工程指示編號：EI / 4415 / 22 修改版次：A

工程編號：J857 工程名稱：啟德 6552

工程項目：趟門 - 確認模圖(興發鋁材)

B 版次 1 型号

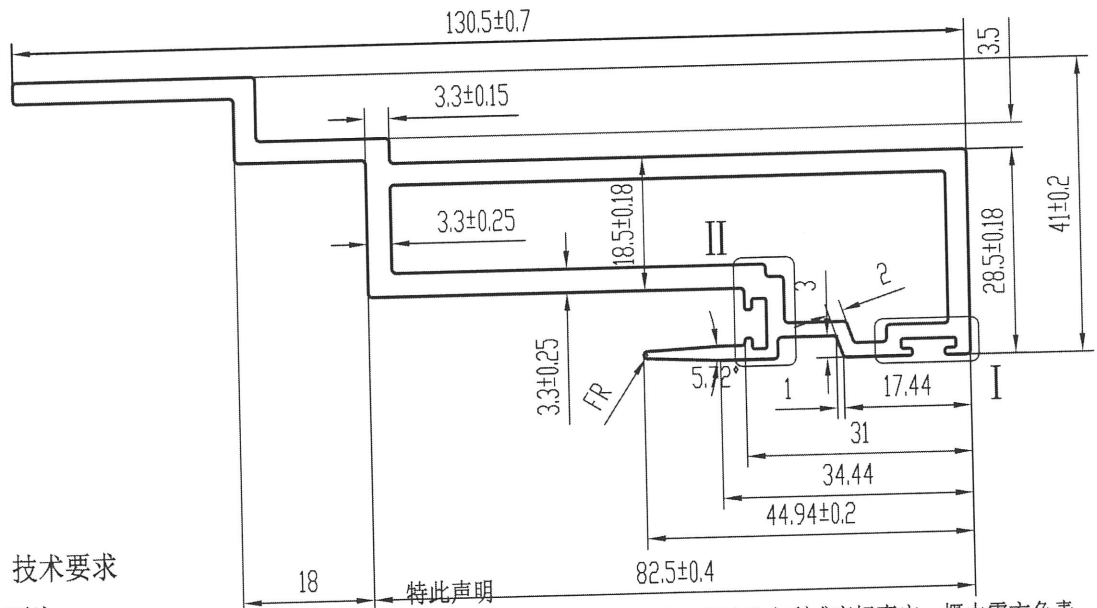
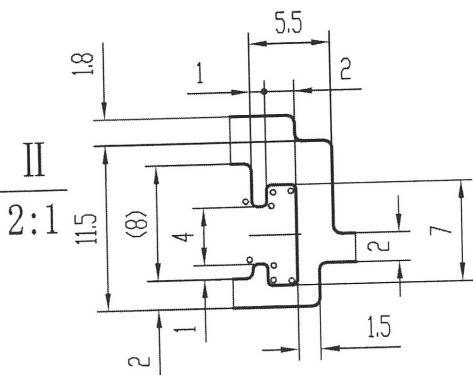
箭头所指周边区域喷涂时可能会出现露底
